Concours pour l'étude d'un projet du nouveau bâtiment aux voyageurs à Genève-Cornavin.

CONCOURS POUR LA NOUVELLE GARE DE GENÈVE

IV^e prix, projet « Canonica »,
de M. A. Itten, à Thoune.

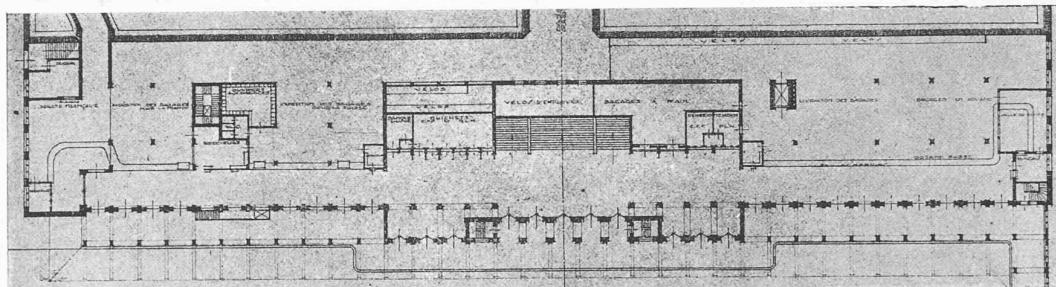
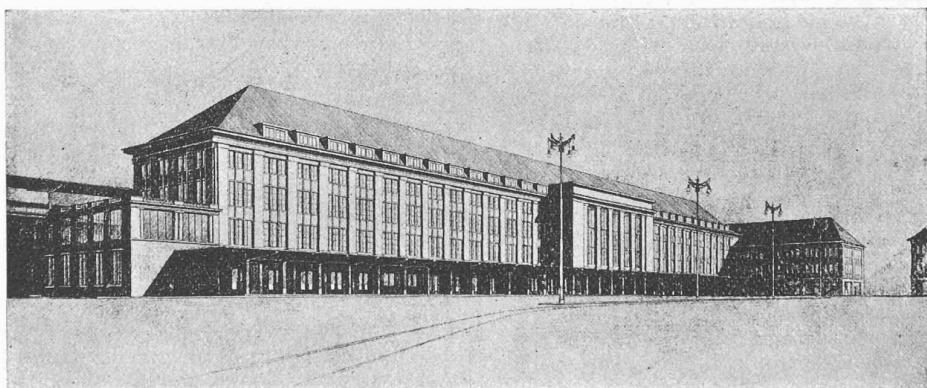
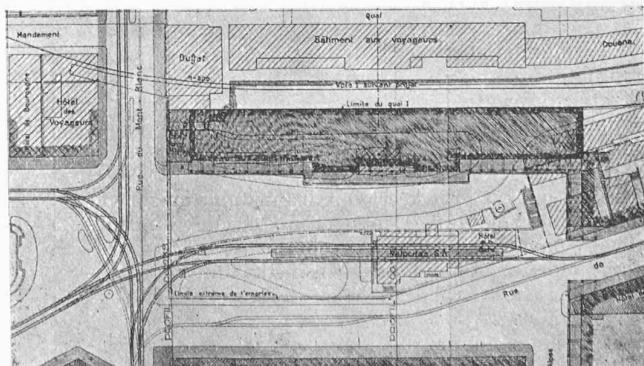
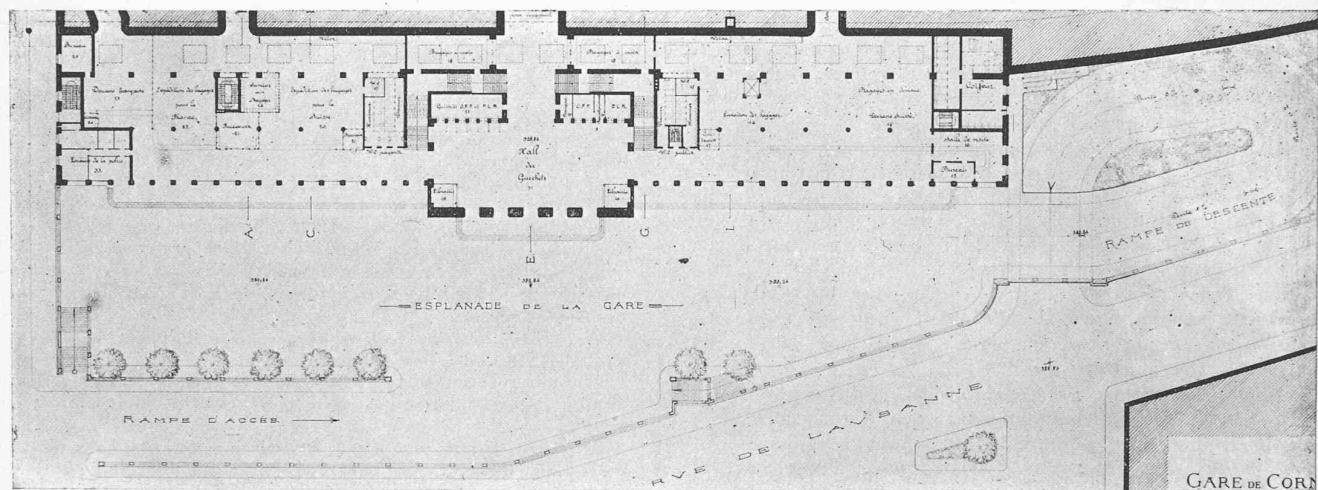
N° 64, *Canonica*. — L'étude générale de la place est bonne, exception faite de l'emplacement de la ligne du tramway.

Rez-de-chaussée: Le hall est trop allongé ; il y a trop d'entrées. Les guichets à voyageurs, la librairie et les renseignements sont situés à contre-jour. La surface du local des guichets à voyageurs n'est pas suffisante. L'entrée et la sortie sont communes par le hall. La saillie de la marquise nécessitant des points d'appui sur la place est gênante et obscurcit les locaux à bagages.

Entresol: Abus d'escaliers.

1^{er} étage: L'élargissement du quai I devant les escaliers est inutile.

Les façades sont d'une bonne ordonnance. L'indication des jours ne correspond pas aux locaux qu'ils éclairent. Le motif principal d'avant-corps est inutile.

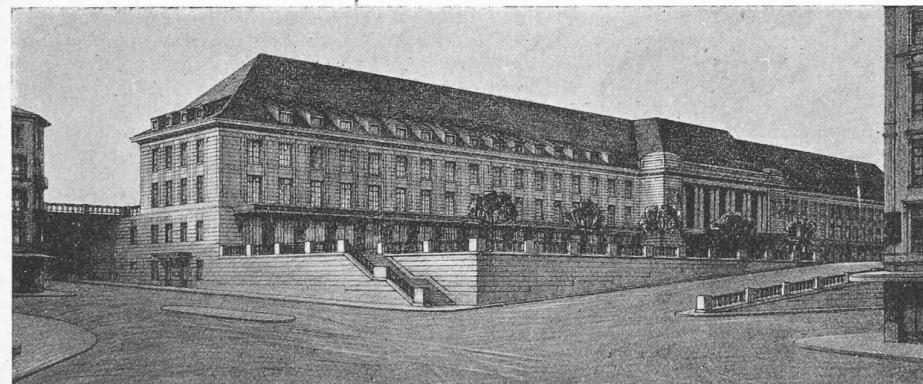
N° 10, *Billets, s. v. p.* — Ce projet présente une solution avec plateforme au niveau du passage sous-voies ; la plateforme manque de largeur, dans la partie N. E. en particulier, pour assurer la circulation et le stationnement des véhicules. La rampe de descente offre un mauvais débouché sur la rue de Lausanne et exige un grand sacrifice de terrain. L'expropriation indispensable de l'Hôtel des Familles augmente considérablement le coût.

Rez-de-chaussée: Entrée et sortie communes par le hall. Les guichets et le bureau de renseignements sont à contre-jour ; le local des guichets aux voyageurs manque de surface. Les escaliers au quai I sont compliqués. La douane française est insuffisamment éclairée. Le local du coiffeur est mal situé. La ventilation et l'éclairage des W. C. publics sont défecueux.

1^{er} étage: La disposition des buffets, salles d'attente et téléphone-télégraphe publics au niveau du quai I est malcommode. La salle d'attente 1^{re} classe est trop petite. L'accès des salles de sociétés par l'escalier de service n'est pas heureux.

Les façades sont simples, mais bonnes.

L'exécution de ce projet serait facilitée par la construction immédiate de la rampe définitive.
